## SERVICE INFO – INA 0163

# Śruby w zestawie

## Obudowa pompy płynu chłodzącego została zmodyfikowana

Producent: Ford  
 Modele: C-Max, Fiesta, Focus, Mondeo, S-Max, Transit  
 Silniki: 1.8 TDCI  
 Nr części: 538 0256 10

Foto 1: Zawartość zestawu pompy

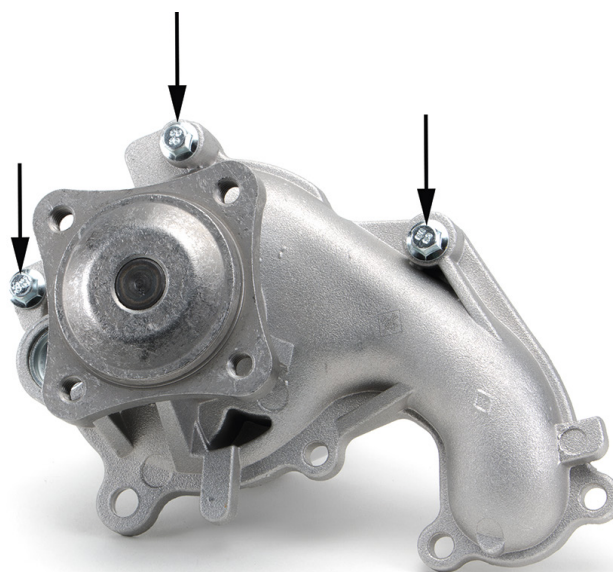
Obudowa pompy płynu chłodzącego 538 0256 10 została zmodyfikowana. Dostarczone z pompą śruby (M6x37) muszą być konieczne zamontowane we wskazanych otworach (Foto.2)

Zwiększony wymiar trzech gniazd obudowy wymaga użycia dłuższych śrub.
